対策困難箇所事例報告書

市町村	事例No.	危険箇所
東浦町	3	卯ノ里小学校区交差点

市町村	事例No.	危険箇所
豊橋市	1	松葉小学校区 絹田町 JR線高架下道路

市町村	事例No.	危険箇所
豊橋市	2	松葉小学校区北島町交差点

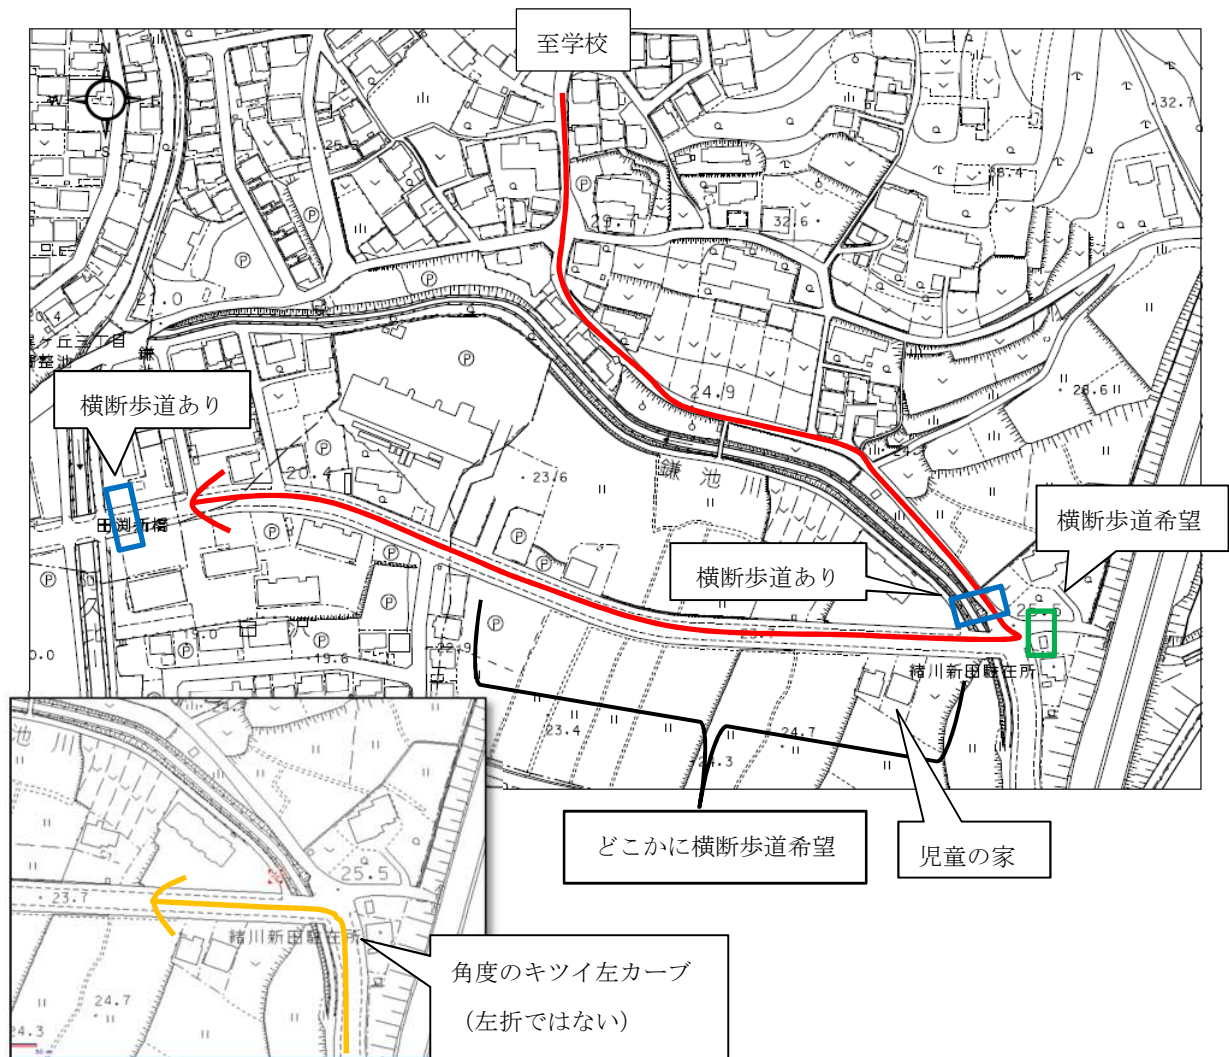
車からは左カーブ後の歩行者が認識しづらい

白線を数本消し、滞留スペースを確保する

新規横断歩道の設置

アドバイザーの意見：
横断歩道の白線を数本減らして滞留所を作り、南北の横断歩道を設置してはどうか。

- ・東西の道で、見通しがよい場所について設置を検討する。
- ・アドバイザーの意見を参考に、駐在所北側の横断歩道設置を検討する。

- ・警察と連携して、駐在所北側の横断歩道設置を検討する。

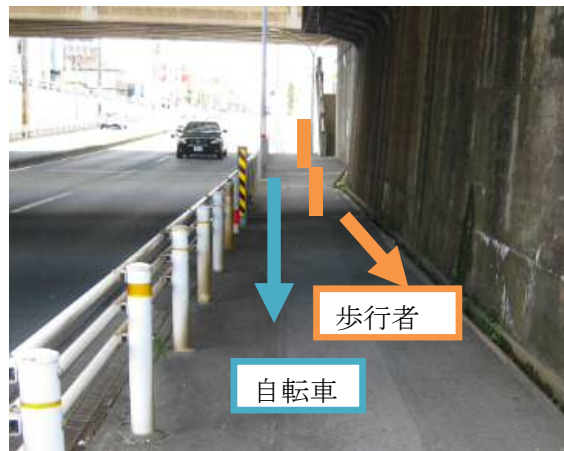
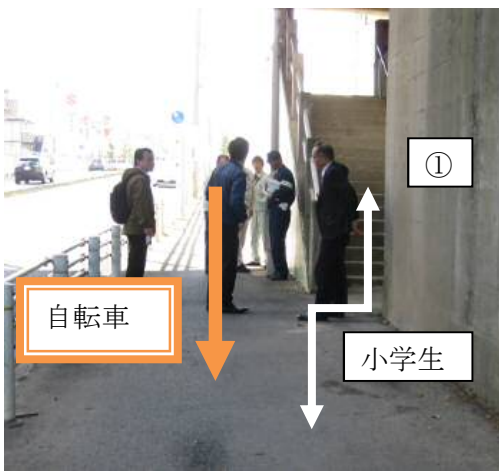
国道23号線がJR線をくぐる場所。児童は国道23号線に沿って高台を通る歩道を歩くが、線路下を通行する際、階段を降り、自転車道と合流する。その際に、歩道を下ってきた自転車と接触しそうになる。特に、合流する場所は狭く、自転車のスピードも出ていて危険である。

また、合流後はさらに歩道幅員が狭くなり、接触の危険性が高まる。

- ・背後から来る自転車が見えないので、大変危険。特に低学年の児童は心配である。

- ・歩道は下り坂で自転車のスピードが出やすくなっていることに加え、階段から降りてくる児童が非常に視認しにくい道路構造になっている。従って、児童と自転車が相互に視認できてから合流（交錯）するまでの時間が非常に短い。また、車道側には電柱やガードパイプがあるため、自転車が車道側に寄りきれない傾向にある。
- ・現状の合流地点から一定距離動線を分離するためのポストコーンを設置することで（高速道路の合流地点のようにすることで）、合流までの時間的・空間的余裕を持たせ、相互に確認してから合流できるようにしてはどうか。
- ・また、合流後に幅員が狭くなっている区間は短期的なハード対策が難しい。この区間は直線で物理的には相互確認が可能のため、児童と自転車の相互の安全意識の向上が重要である。引き続き児童に指導をしていただくとともに、この地点を自転車で通行することが多い高校・中学校への協力を求めてみてはどうか。

- ・階段から降りる人を自転車から意識できるようにポストコーンを5本設置した。

- ・小中学校で連携して、この場所を通学路としている児童生徒に対して、交通指導を継続して行っていく。

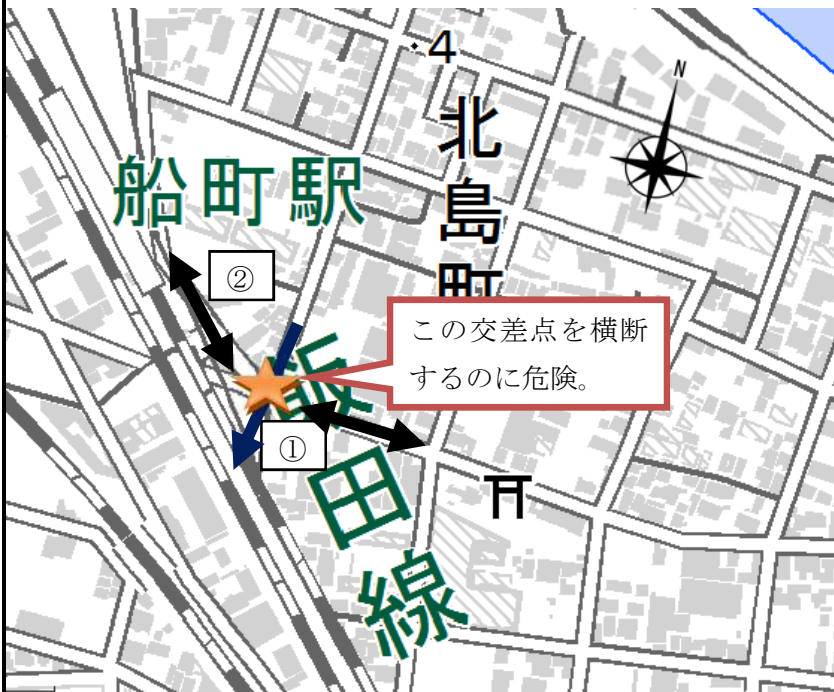
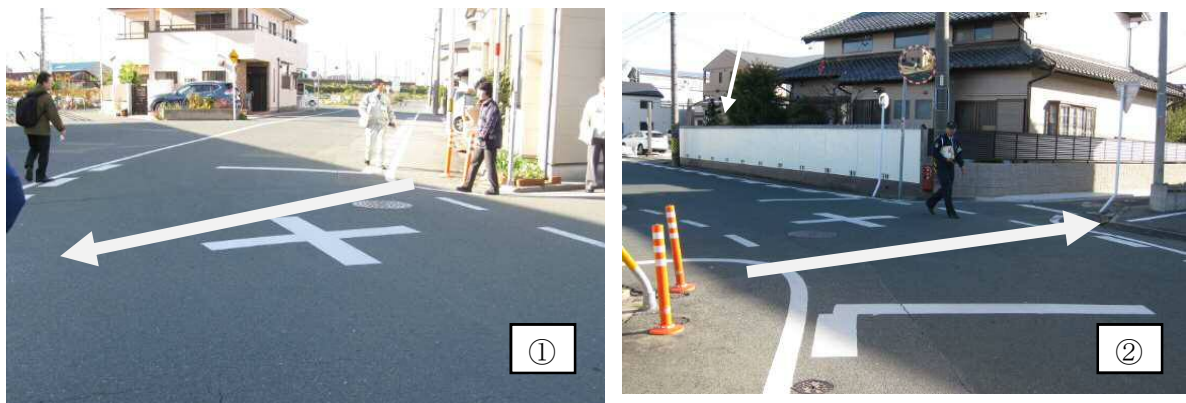
★地点交差点が危険箇所である。船町駅周辺に在住する児童は、この交差点を南北に横断している。横断歩道がないために、横断歩道の設置が要望としてあげられたが、西⇄東の向きの交通量が多い上、カーブになっていて見通しも悪い。

- ・カーブの見通しの悪い場所には、横断歩道の設置は難しい。

- ・見通しが悪く交通量が多い地点に横断歩道を設置すると、危険箇所を歩行者を誘導することになり、危険な状況が新たに生じる可能性がある。横断歩道がないこの地点を児童が横断しなくてはいけない現状をふまえ、その対応が不可欠である。
- ・相対的に見て危険性の小さい通学ルートが考えられるため、そちらへ通学路の変更を検討してはどうか。そのルートは既に他の通学団の通学路となっている区間も含んでおり、そのルート上において危険が懸念される箇所については新たに対策を検討できる可能性もある。

- ・道路を横断しないように、通学路の変更を検討する。

通学路変更する案を、現在、地域・保護者・自治会等と協議をしている。安全性を含め多面的に通学路としての適正を協議し、通学路変更も含めて検討していく。
